Comune di **Ravenna**

**Oggetto: PARERE RELATIVO ALLA PROCEDURA DI VERIFICA DI ASSOGGETTABILITÀ A VIA (SCREENING), AI SENSI DELL'ART. 19, DEL D.LGS. 152/2006. PROGETTO DENOMINATO "TERZA DIRETTRICE DELLA RETE DI ADDUZIONE DELL'ACQUEDOTTO DELLA ROMAGNA" [id 8694] .**

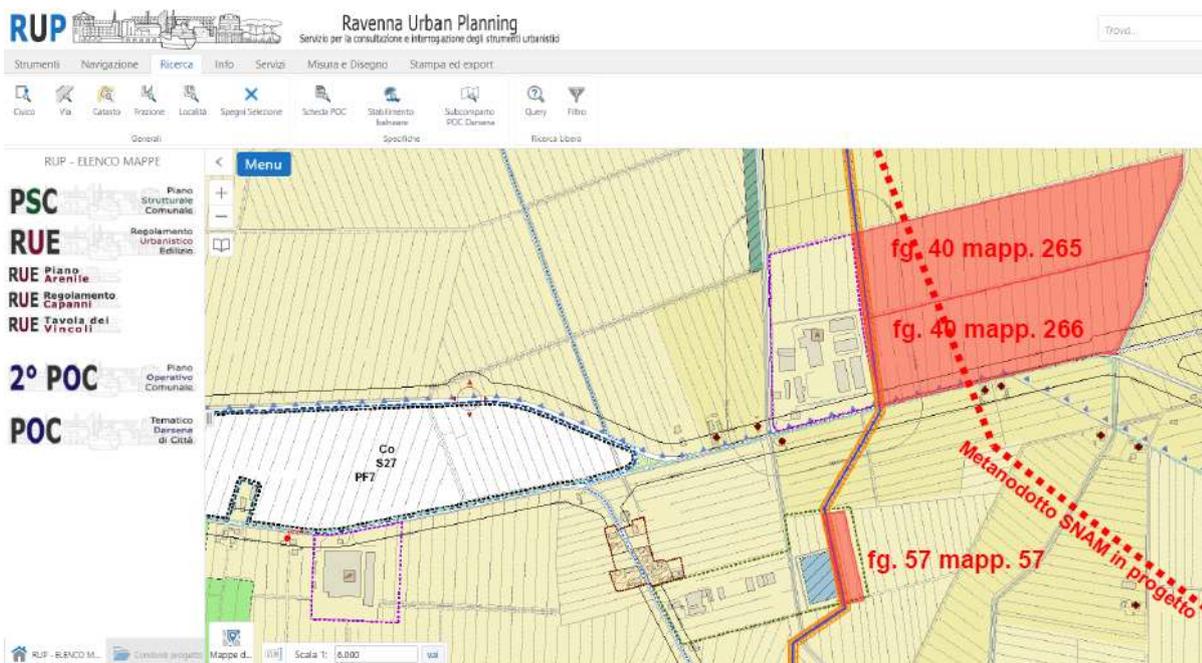
2) Si rileva che il tracciato di progetto nella porzione relativa ai mappali 265 e 266, foglio 40, sez. C – Savio del Catasto Terreni del Comune di Ravenna (vedi immagine seguente), transita in adiacenza ad un impianto esistente di produzione di energia elettrica da biogas, posto lungo la S.P. n. 101 Standiana (Via Lunga). Si segnala che è in corso di istruttoria un procedimento, gestito da ARPAE-SAC di Ravenna, per la realizzazione, in adiacenza al primo impianto da Biogas, di un altro impianto per la produzione di biometano,

ragione per cui si consiglia lo spostamento dell'asse del tracciato di progetto verso est di circa 200 metri, in modo da non interferire con l'area di futura realizzazione dell'impianto stesso.

3) Si segnala altresì che nelle immediate vicinanze (vedi immagine seguente), in Via Valloncello e più precisamente nei terreni ad est della strada è in corso di realizzazione, con tecnologia TOC, una condotta SNAM che interseca la strada e il "Canale delle Gronde". Tale condotta fa parte del progetto del Metanodotto di SNAM "Ravenna – Chieti, tratto Ravenna – Jesi, DN 650, DP 75 bar e opere connesse di interesse nazionale", il cui progetto definitivo è stato autorizzato dal Ministero della Transizione Ecologica.
